島根原子力発電所 2号炉 津波による損傷の防止

「原子炉補機海水ポンプ長尺化に伴う砂移動への影響」

(コメント回答)

令和 2 年 7 月
中国電力株式会社

ポンプ長尺化に伴う耐震サポート設置による取水性への影響(1/2)

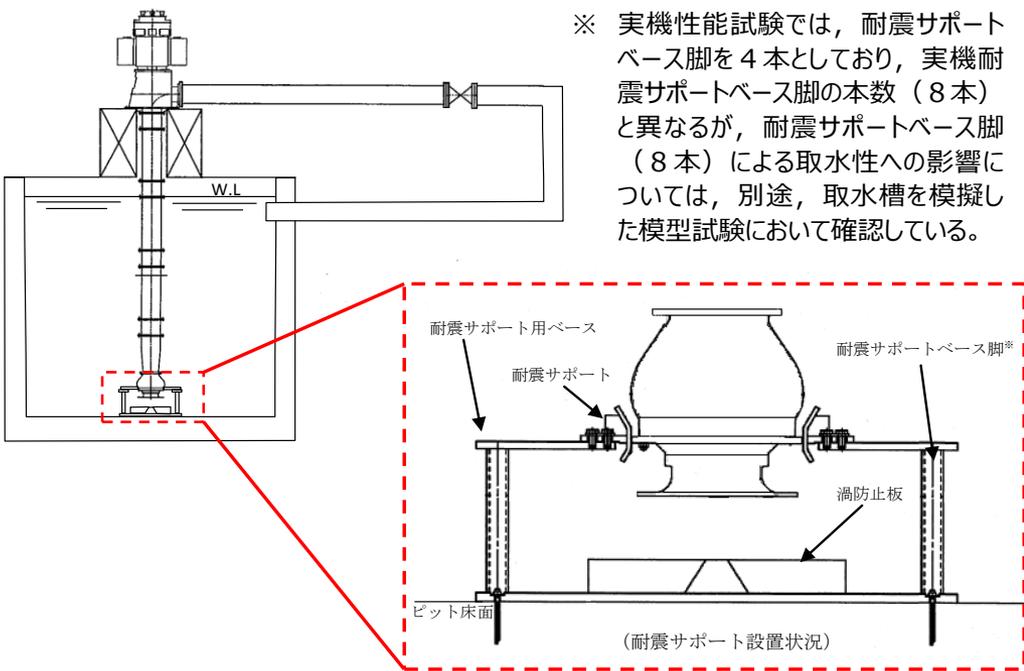
No.	審査会合日	コメント内容	回答頁
8	H31.2.26	<ul style="list-style-type: none"> ・ベルマウス下端と取水槽下端のクリアランス (500mm) が、ベルマウス径 (750mm) に対して十分なクリアランスであることを標準的な設計の考え方も踏まえて説明すること。 ・ベルマウス下端と取水槽下端のクリアランスは、累積運転時間を考慮した保守的な砂堆積量を考慮しても、取水性能への影響はないことを説明すること。 	P.3,6
31	R元.5.21	<ul style="list-style-type: none"> ・海水ポンプの長尺化によって、ベルマウス下端が取水槽底面に近接しているポンプを継続運転した場合の砂の移動及び堆積による影響について、設置位置の異なる循環水ポンプの運転実績から影響がないことを確認できるとしていることの根拠を説明すること。 	P.7
78	R2.1.28 (本日回答)	<ul style="list-style-type: none"> ・砂移動及び堆積による影響について、設置位置の異なる循環水ポンプの運転実績から影響がないことを確認できるとする判断の根拠を明確に説明すること。また、海水ポンプ運転に伴うベルマウス下端近傍の局所的な砂堆積の増大量を評価したうえで、海水ポンプの必要クリアランス確保への影響について説明すること。さらに、ベルマウス付近の流速と砂の粒径を具体的に示した上で、海水ポンプの取水性能への影響が無いことを説明すること。 	P.7～9
79	R2.1.28 (本日回答)	<ul style="list-style-type: none"> ・海水ポンプ下端の耐震サポートについて、構造の詳細、取水性能を確認した模型試験でのサポート模擬の有無及びそれを踏まえた取水性能への影響を説明すること。また、耐震サポートの耐震性評価結果を詳細設計段階で説明すること。 	P.3～5

➤ 耐震サポートの構造及び耐震サポートを設置した状態における試験内容とその結果を示す。

【試験内容】

- 耐震サポートを設置した実機海水ポンプをピットに設置し、試験用電動機にて、ポンプの性能を確認。

➤ 耐震サポートを設置した状態における試験においても、ポンプ性能を満足でき、安定した運転状態であることを確認。

- ポンプの性能は、いずれも判定基準を満足することを確認した。
